# PRIPOMIENKY

ku rozsahu hodnotenia navrhovanej činnosti EIA

RÝCHLOSTNÁ CESTA R3 | ORAVSKÝ PODZÁMOK – DOLNÝ KUBÍN – DIAĽNICA D1

RÝCHLOSTNÁ CESTA R3 | ORAVSKÝ PODZÁMOK – DOLNÝ KUBÍN – DIAľNICA D1  
Pôvodná pripomienka zámeru EIA

Obrázok 1: „Návrh subvariantu pre zhodnotenia V1a – tmavomodrý tunelový“

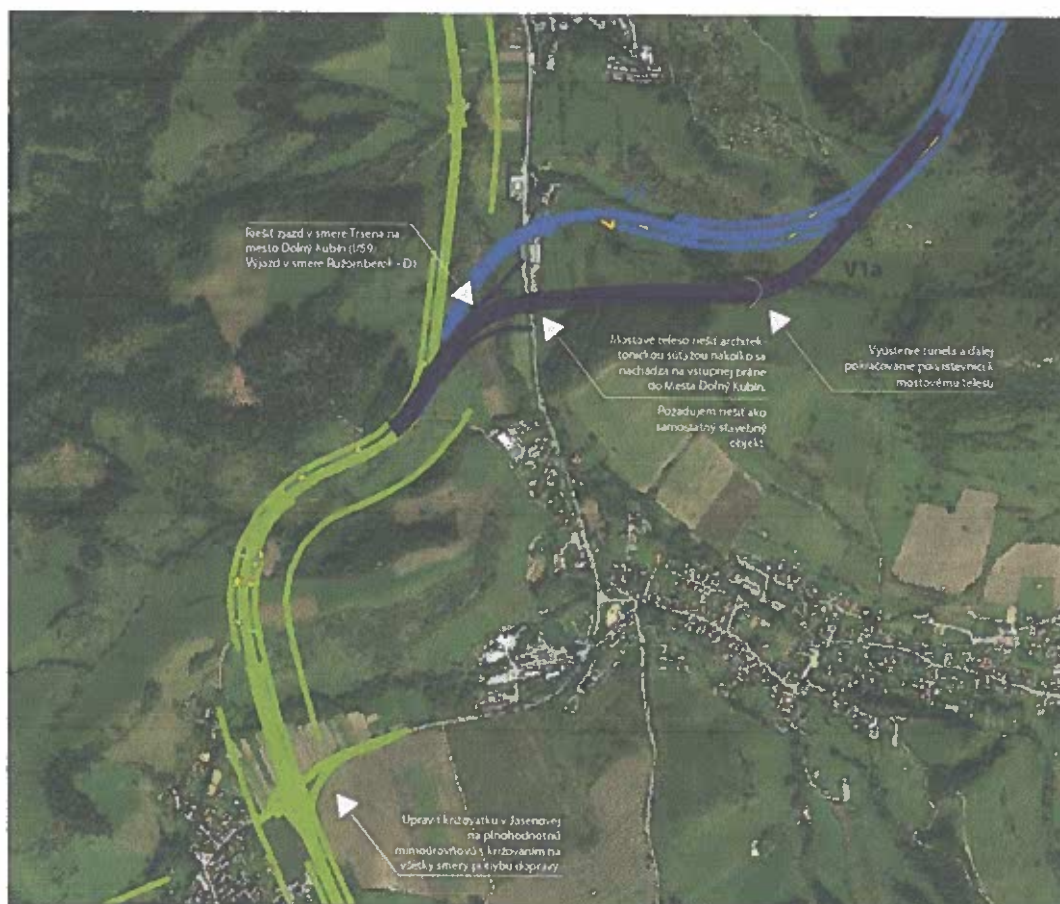
1. Pri Variante V1 požadujeme preveriť možnosť zaústenia tunela z južnej strany v siedmom kilometri v zmysle obrázku č.1 tohto dokumentu a to najmä z dôvodu maximalizácie rozvojových plôch a eliminácie budúceho negatívneho dopadu na obyvateľstvo

2. Požadujeme, aby sa týmto zaoberal povinný rozsah hodnotenia ako Subvariantný pre zaústenie preferovaného variantu obchvatu Dolného Kubína V1a.
3. Pri variante V1 odporúčame zvážiť možnosť mimoúrovňového napojenia s jestvujúcou komunikáciou I/59 pre lepšiu dostupnosť a rýchle prepojenie mestských urbanizovaných častí mesta Dolný Kubín a jeho bezprostredného okolia.

6. Súčasne podporujem obec Bziny ako dotknutú obec a podporujem ich požiadavku na riešenie tunelového portálu „za družstvom“, teda ďalej od rozvojových oblastí / území obce Bziny. **Požadujem aby toto bolo zapracované v rámci rozsahu hodnotenia** a spracované ako súčasť V1a a teda posúdené v rámci povinného hodnotenia, jednotlivých vyplývajúcich

## Príloha A:

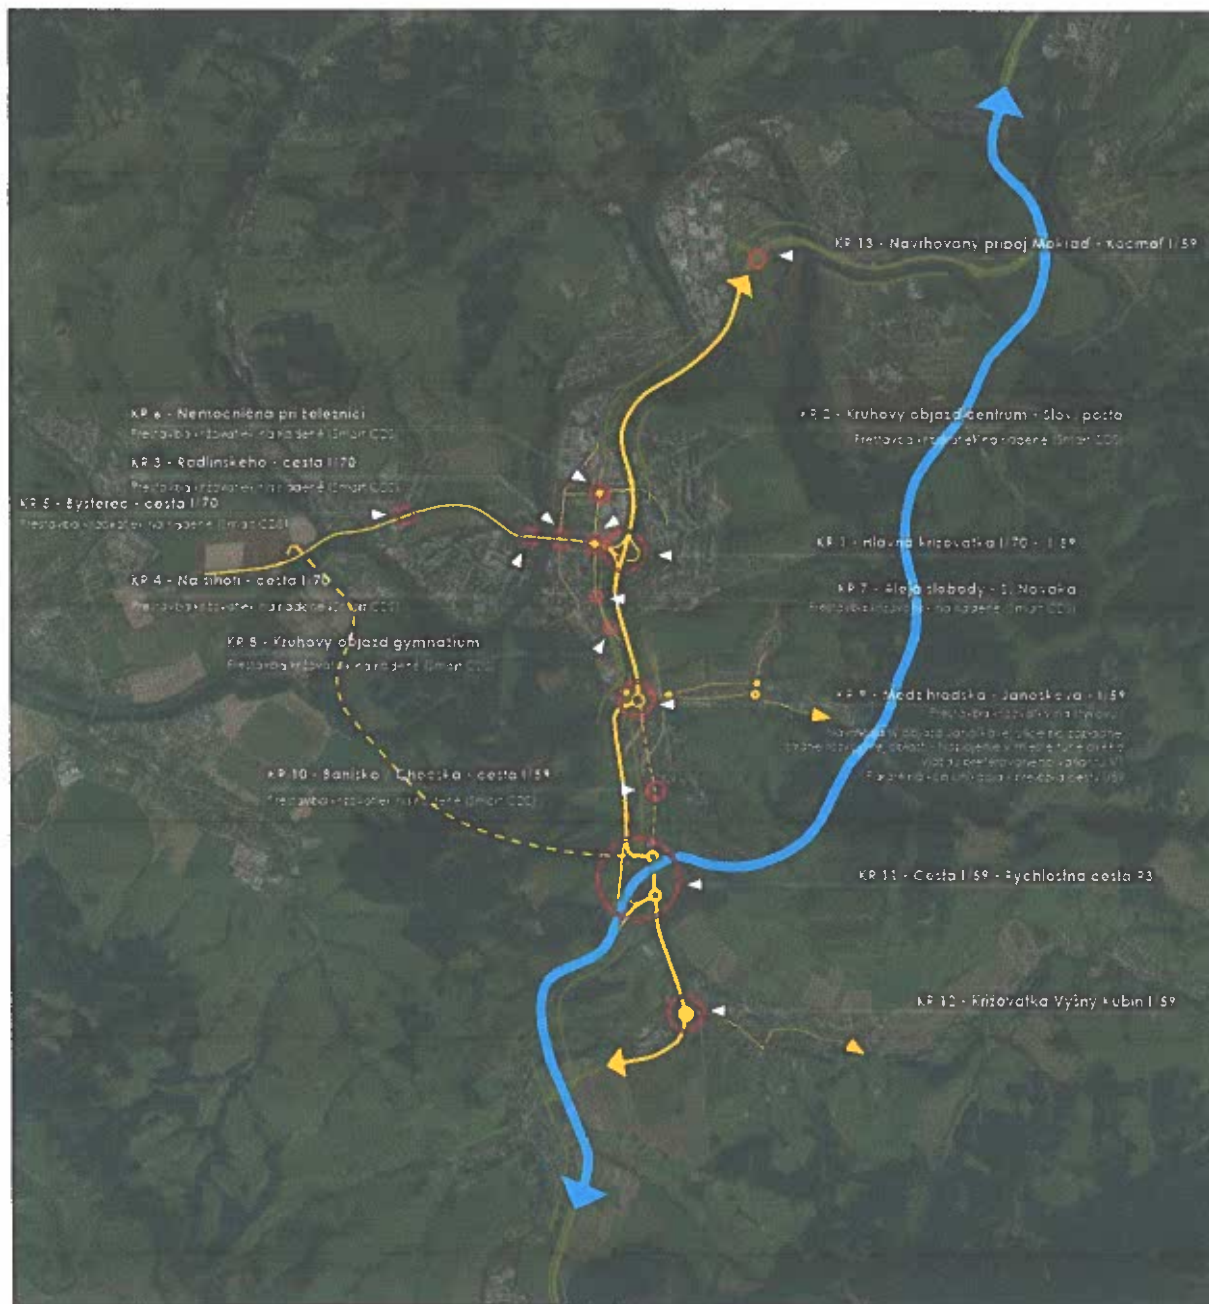
Požadované posúdenie križovatiek KR1-13 pre všetky navrhované varianty vo výhľadových rokoch so zahrnutím etáp výstavby jednotlivých úsekov a opatrení či vyvolaných investícií. Porovnanie k nulovému stavu a vzájomné porovnanie navrhovaných variantov.

## Príloha B:

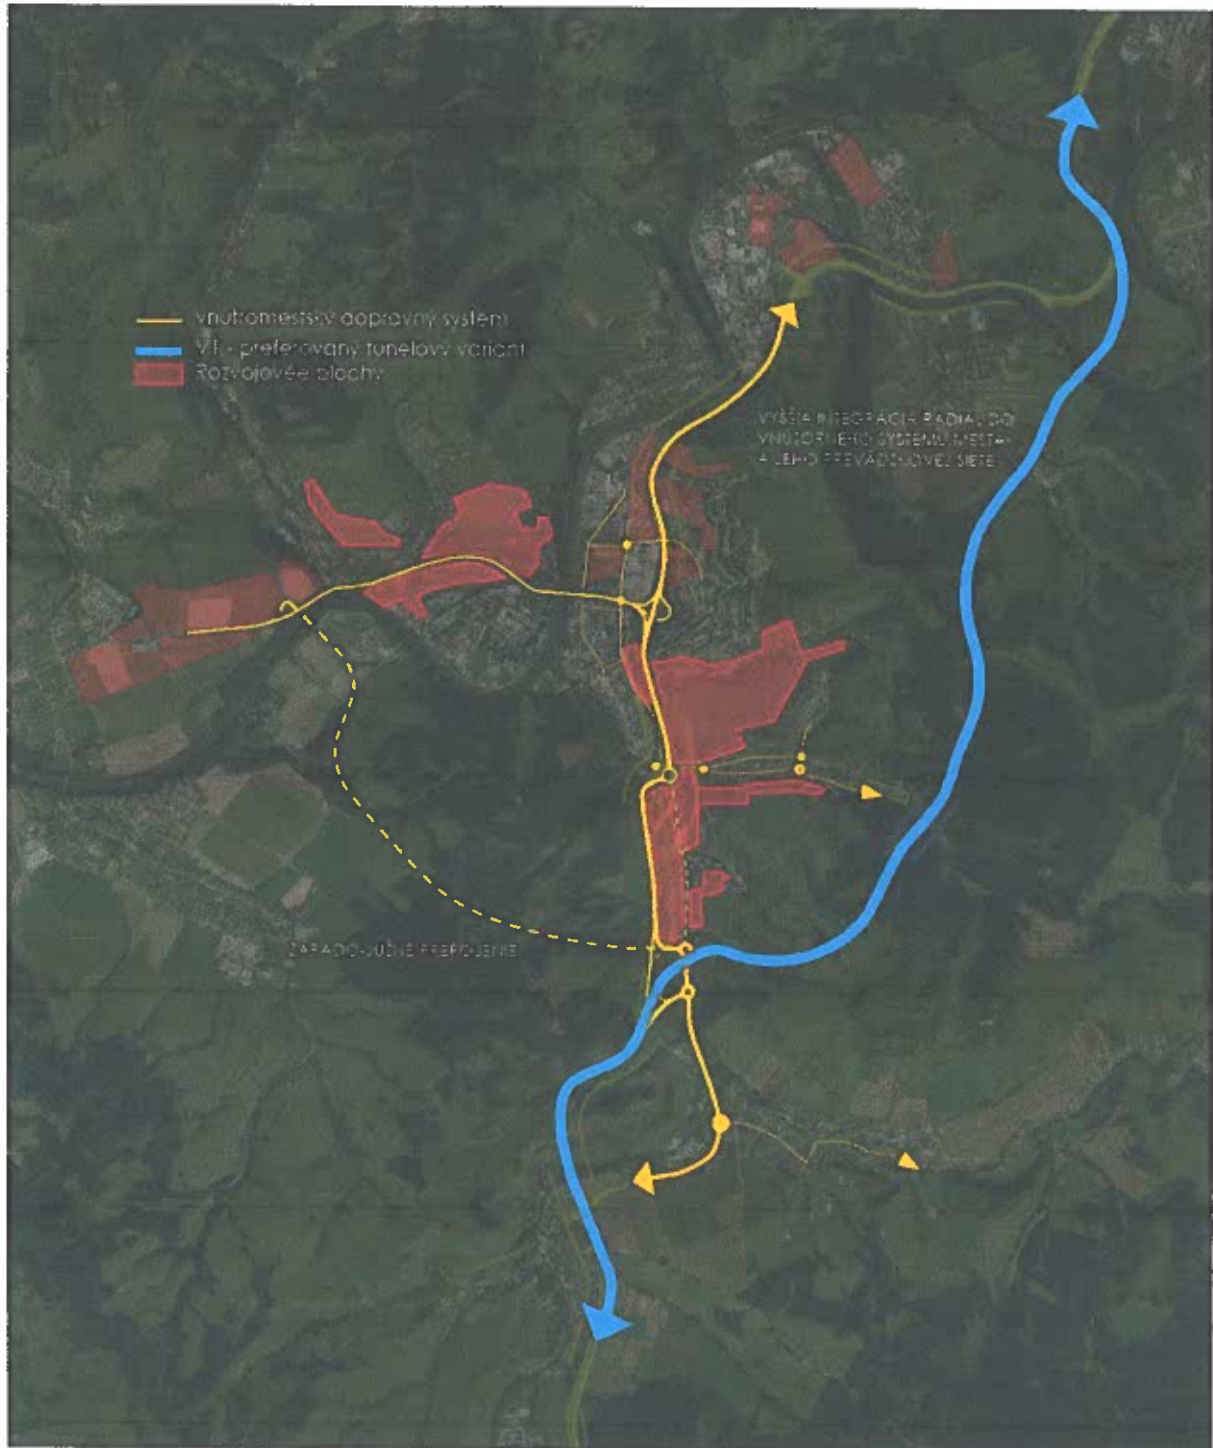
Transformácia mestských radiál, ich integrácia do vnútromestského dopravného systému (ŽLTÁ) a podpora potenciálu rozvojových a urbanizačných aktivít. (Červené plochy v zmysle ÚPN DK).

Obrázok 1: „Návrh subvariantu pre zhodnotenia V1a – tmavomodrý tunelový“

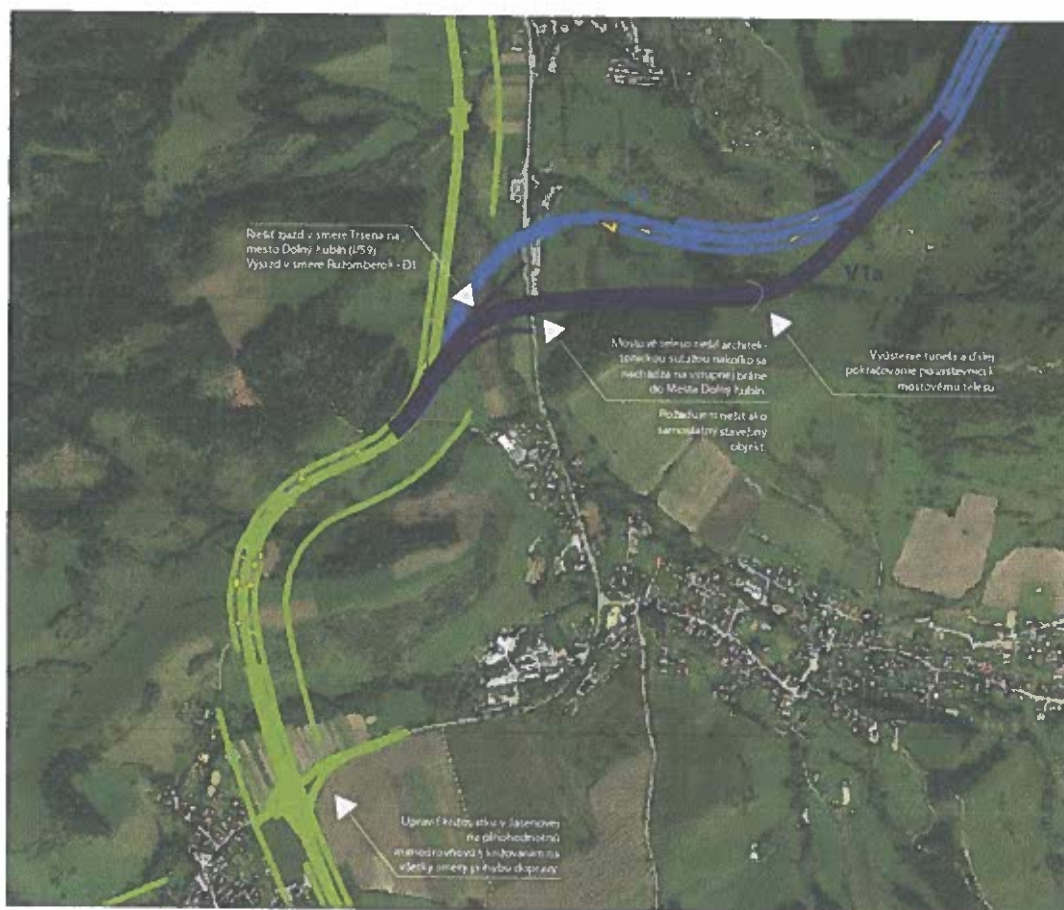
1. Pri Variante V1 požadujeme preveriť možnosť zaústenia tunela z južnej strany v siedmom kilometri v zmysle obrázku č.1 tohto dokumentu a to najmä z dôvodu maximalizácie rozvojových plôch a eliminácie budúceho negatívneho dopadu na obyvateľstvo

2. Požadujeme, aby sa týmto zaoberal povinný rozsah hodnotenia ako Subvariantný pre zaústenie preferovaného variantu obchvatu Dolného Kubína V1a.
3. Pri variante V1 odporúčame zvážiť možnosť mimoúrovňového napojenia s jestvujúcou komunikáciou I/59 pre lepšiu dostupnosť a rýchle prepojenie mestských urbanizovaných častí mesta Dolný Kubín a jeho bezprostredného okolia.

## Príloha A:

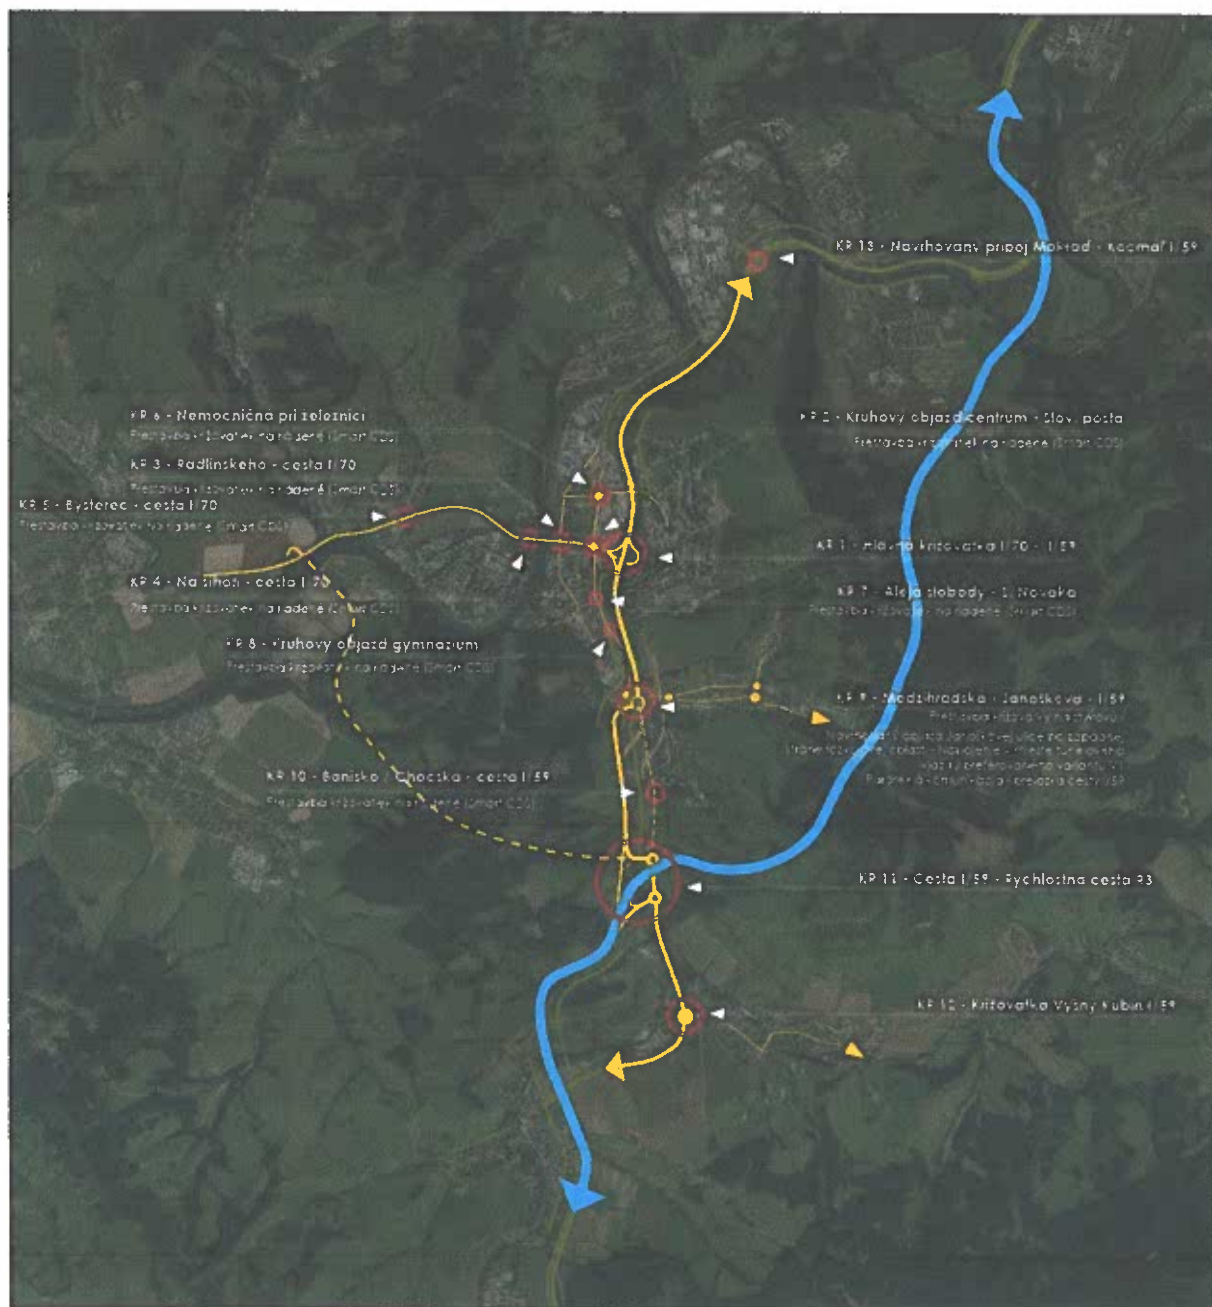
Požadované posúdenie križovatiek KR1-13 pre všetky navrhované varianty vo výhľadových rokoch so zahrnutím etáp výstavby jednotlivých úsekov a opatrení či vyvolaných investícií. Porovnanie k nulovému stavu a vzájomné porovnanie navrhovaných variantov.

## Príloha C:

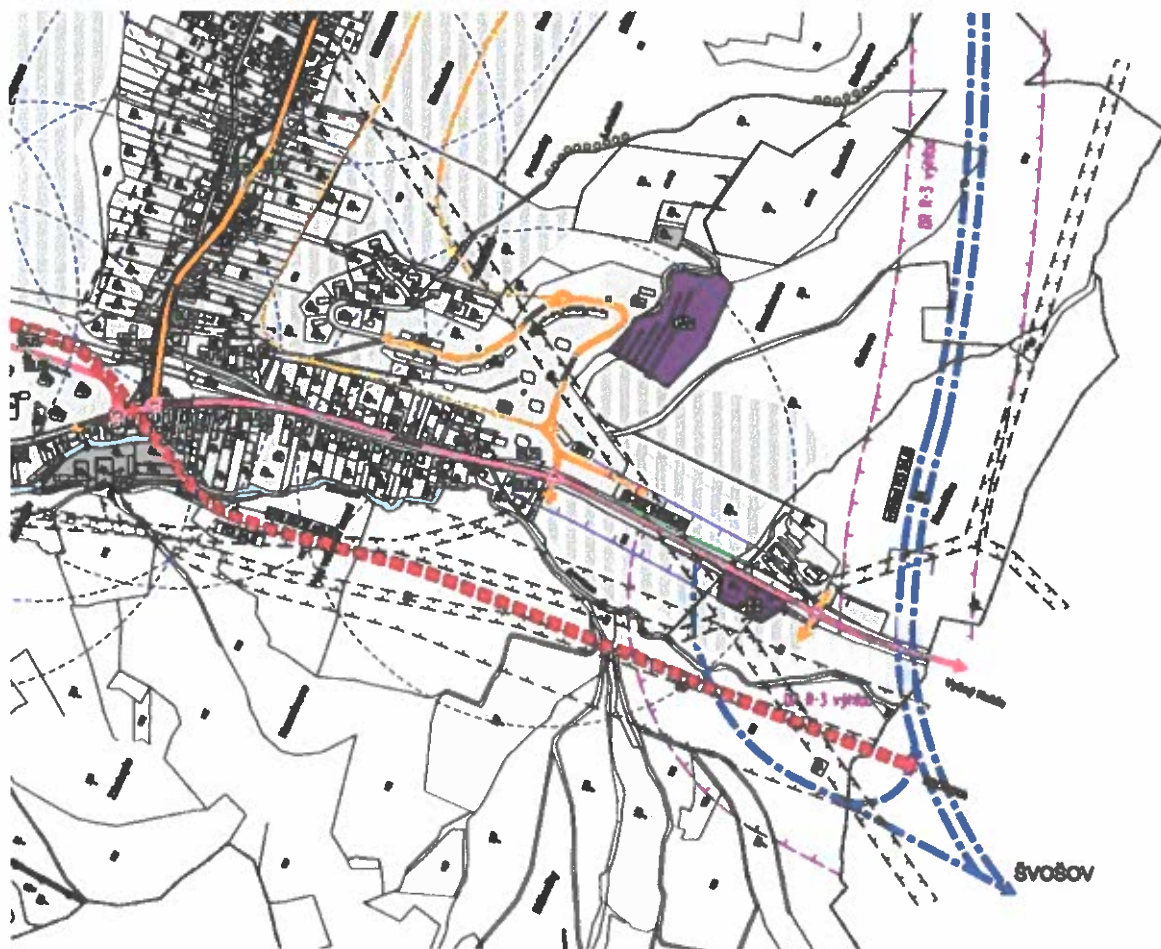
Križovatka R3 (V1-modrý) a prekládka I/59

Križovatku Medzihradné integrovať do dopravnej sústavy mesta Dolný Kubín

Riešiť úrovňovo ako stykovú a centrálnu riadenú svetelnou signalizáciou.
